OPINIA

**UZGADNIA SIĘ POD WARUNKIEM
uwzględnienia uwag i zaleceń zawartych w niniejszej opinii
dokumentację projektową: PZT - Likwidacja przepompowni i budowa tłoczni ścieków
na dz. nr 83/2 przy ul. Podgórzyńskiej w Jeleniej Górze.**

Dotyczy: uzgodnienia przebudowy kanalizacji sanitarnej zlokalizowanej w Jeleniej Górze przy ul. Podgórzeńskiej, obejmującej likwidację przepompowni i montaż tłoczni.

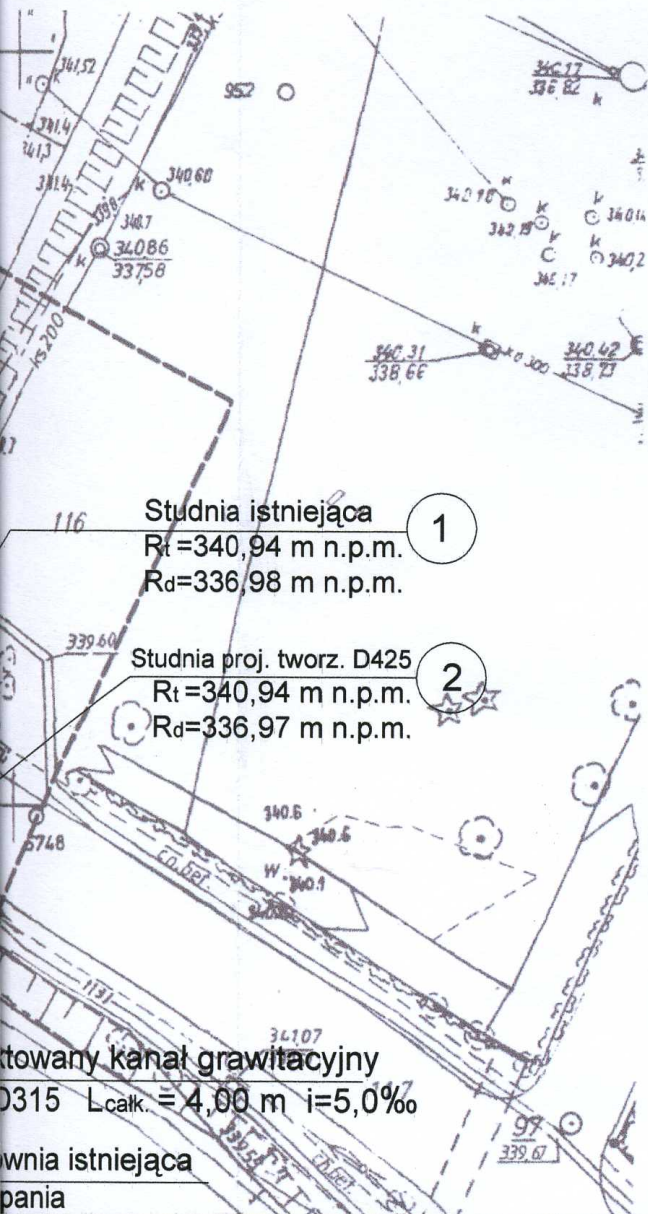
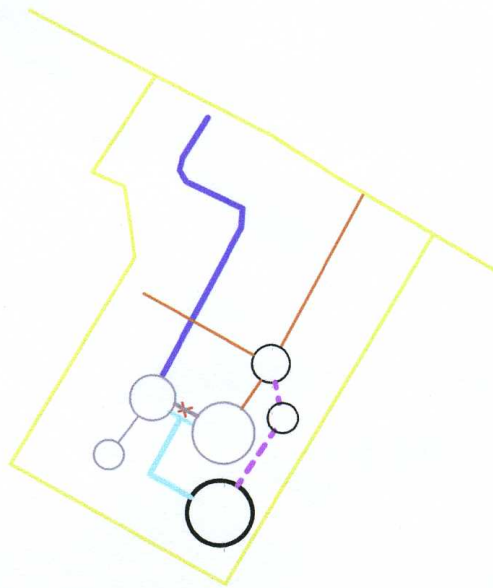
1. Integralną częścią niniejszej opinii jest załącznik graficzny potwierdzony pieczęcią Zespołu Uzgadniania Dokumentacji Projektowej.
2. Uzgodnienie zachowuje ważność przez okres 3 lat pod warunkiem , że nie zaistnieją przypadki wyszczególnione w § 13 ust. 2 w/w rozporządzenia.

3. Wszelkie zmiany usytuowania projektowanych sieci i przyłączy podlegają ponownemu uzgodnieniu w ZUDP.
4. Stosownie do przepisów prawa budowlanego projekt należy opracować geodezyjnie uwzględniając normatywne odległości od istniejącego i projektowanego uzbrojenia podziemnego oraz innych obiektów budowlanych.

5. Inwestor zobowiązany jest do zapewnienia wyznaczenia i pomiarów powykonawczych obiektów budowlanych przez uprawnione jednostki wykonawstwa geodezyjnego. Pomiary powykonawcze sieci uzbrojenia podziemnego należy wykonywać przed ich zakryciem.

6. Prace ziemne w pobliżu istniejących sieci należy wykonywać ręcznie i pod nadzorem ich właścicieli. Skrzyżowania i zbliżenia wykonać zgodnie z obowiązującymi normami.

7. Kopie niniejszej opinii wraz z załącznikami należy przekazać jednostce wykonawstwa geodezyjnego, która będzie wytyczać sieci i obiekty w terenie.

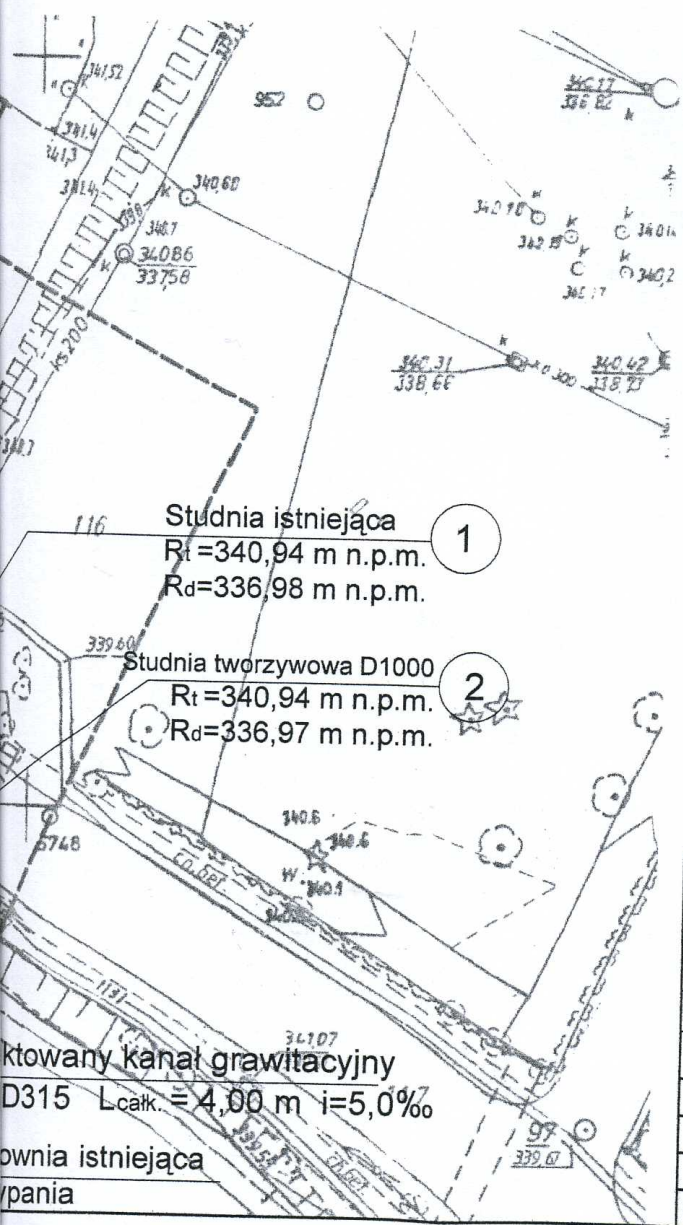
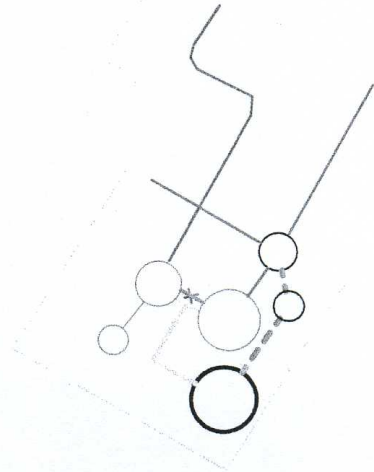
Wszelkie roboty związane z przebudową istniejącej kanalizacji sanitarnej, likwidację przepompowni oraz montaż tłoczni prowadzić pod nadzorem i przy udziale uprawnionych przedstawicieli tut. Przedsiębiorstwa PWiK „WODNIK” Sp. z o. o.
